- 1. 프로젝트 파일 (수험번호.ipj) 미제출 - 5점
- 2. 조립오류, 간섭 - 21점

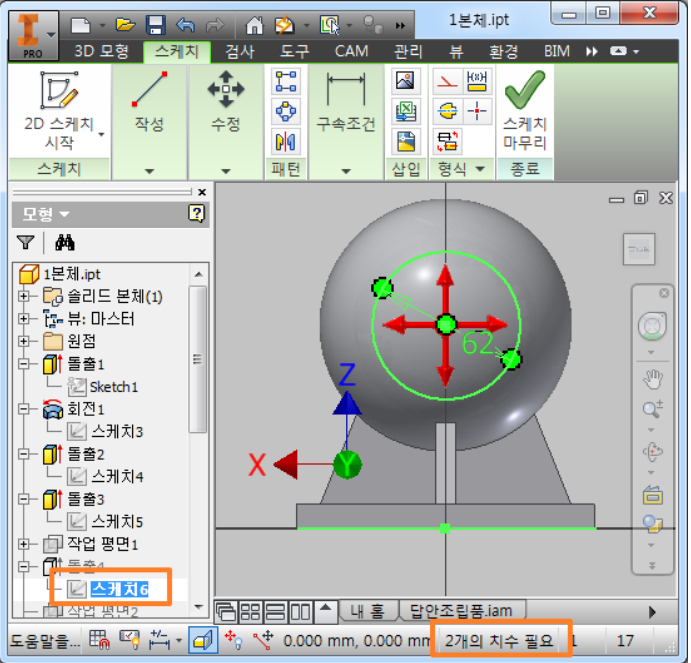
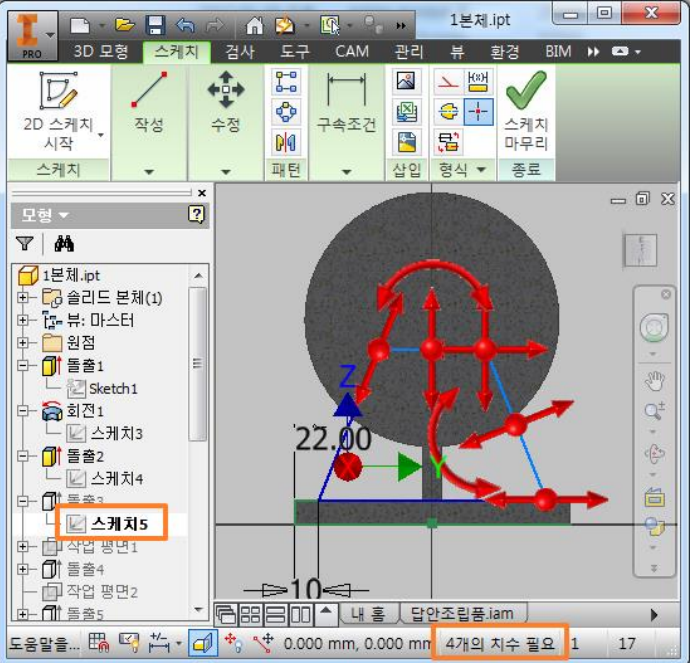
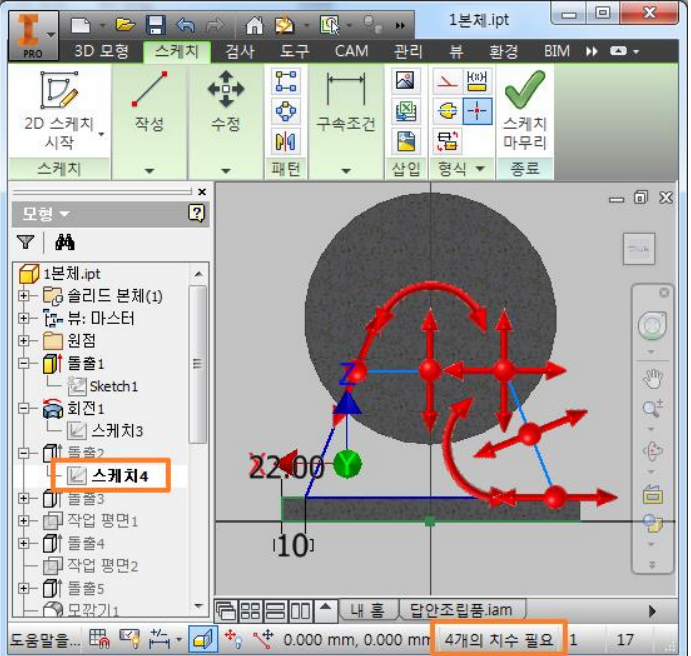
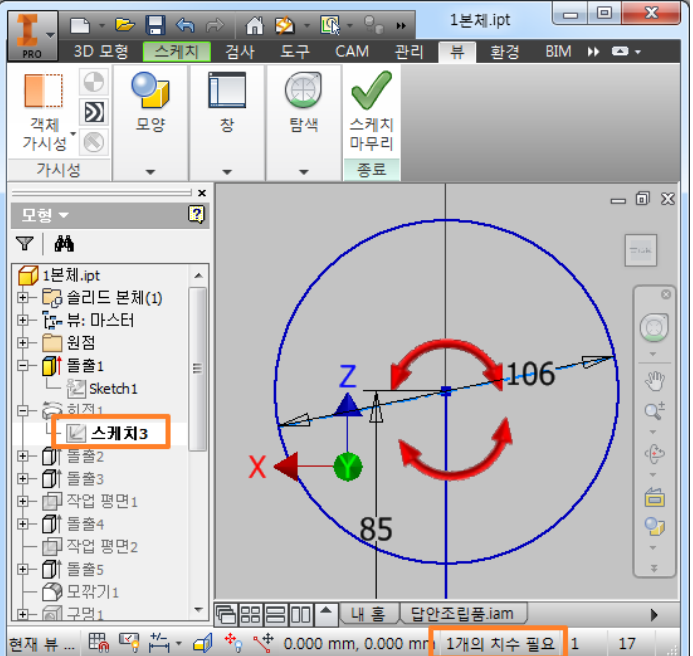
(1) 커버 부품은 조립이 된 후 회전이 되면 안되기에 구속이 추가로 필요합니다. 이 부분으로 볼트가 구멍과 맞지 않게 틀어져 있습니다. -12

(2) 간섭 (3개소) -9

3. 부품 스케치구속조건(26개소), 피쳐누락(모깍기) - 55점

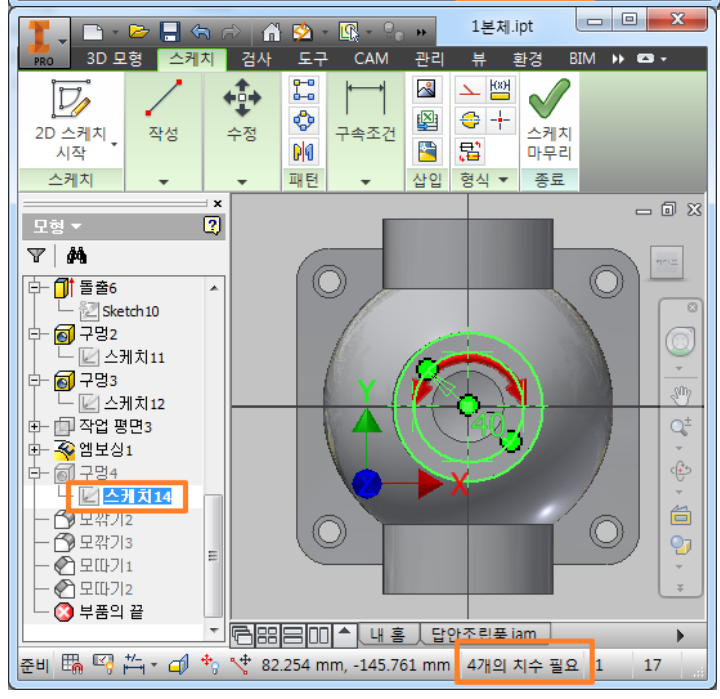
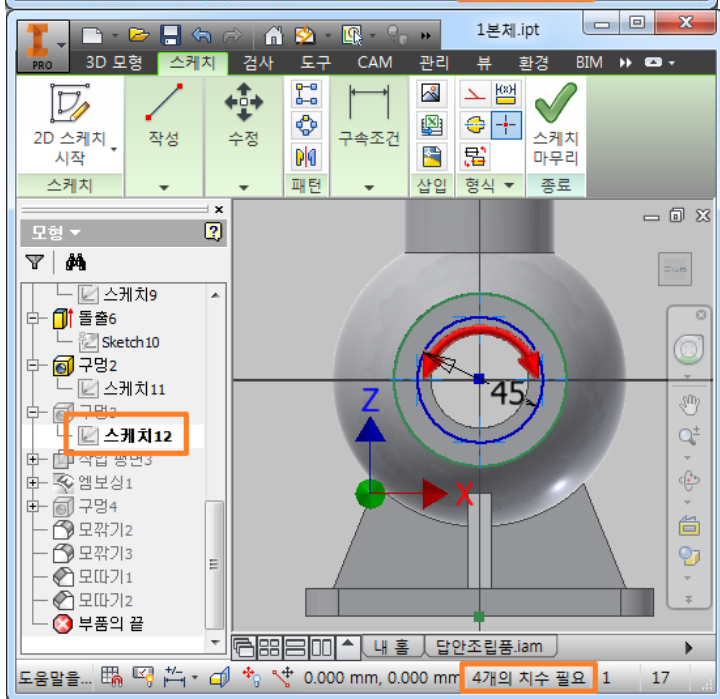
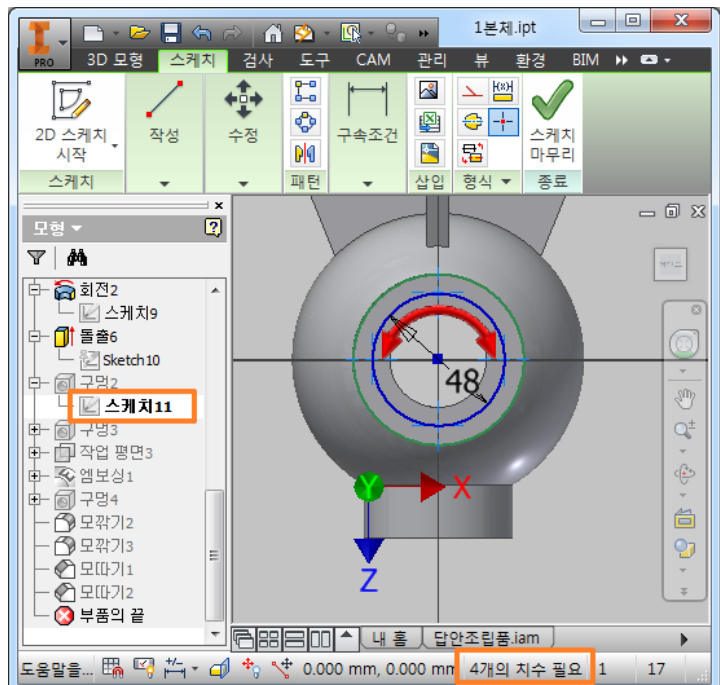
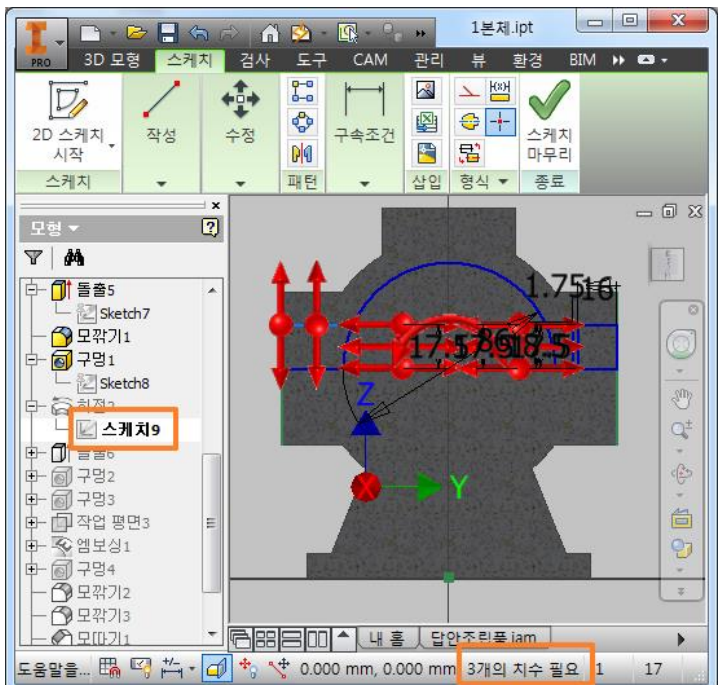
3. 부품 스케치구속조건(26개소), 피쳐누락(모깍기)

3. 부품 스케치구속조건(26개소), 피쳐누락(모깎기)
